Ai clienti e utilizzatori dei ventilatori di emergenza Oxylog 3000 e Oxylog 3000 plus

Avviso di sicurezza importante!!!

Oxylog 3000 e Oxylog 3000 plus Mancata ventilazione in presenza del messaggio di errore “Manopola di comando difettosa”

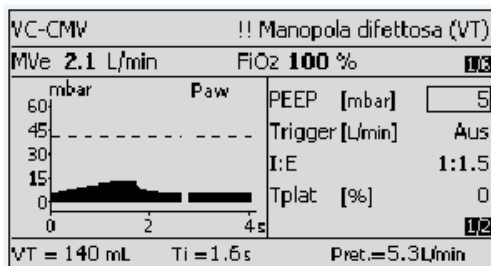
In presenza del messaggio d'errore “Manopola di comando difettosa” su un apparecchio dotato del **nuovo software, la ventilazione proseguirà con le ultime impostazioni valide**. Saranno visualizzati ad esempio i valori del volume corrente in caso di potenziometro difettoso per VT e sarà emesso l'allarme corrispondente (vedere la figura seguente).

La versione software 1.06 sarà caricata sull'Oxylog 3000 plus e la versione 1.23 sull' Oxylog 3000.
